Änderung der Deckelverschlüsse für Lufthutzeneinbau

Bild 1

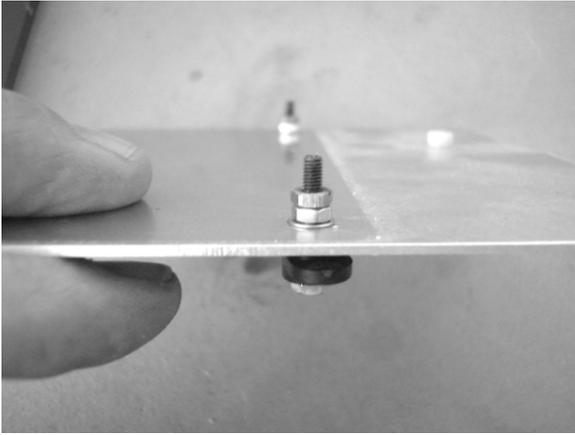
Zur Befestigung werden Madenschrauben Din 913 M3*10 statt der Gewindegriffe eingesetzt.

Bild 2

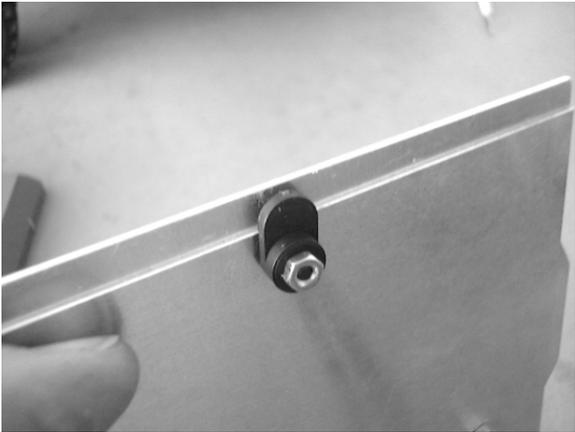
Die Konterung erfolgt über eine M3 Mutter.

Bild 3

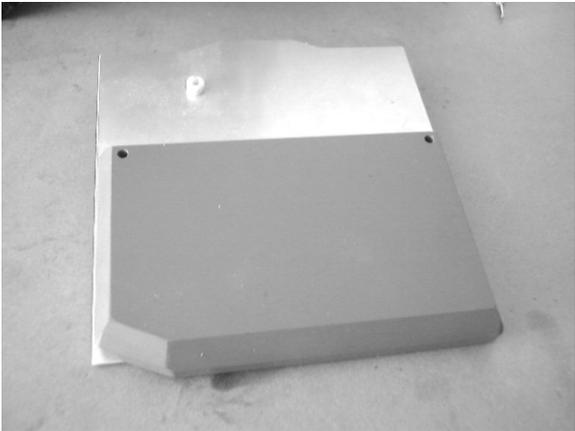
Die Lufthutze wird auf die Madenschrauben gesetzt.

Bild 4

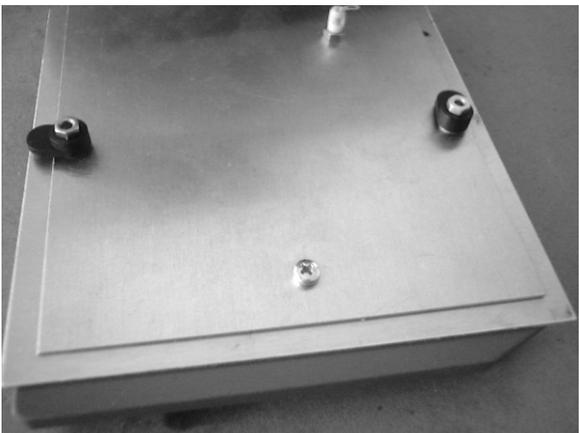
Mit einer Schraube M3*6 Din 7985 wird die Lufthutze aufden Deckblechen festgeschraubt, oder mit zweiseitigem Klebeband aufgeklebt.
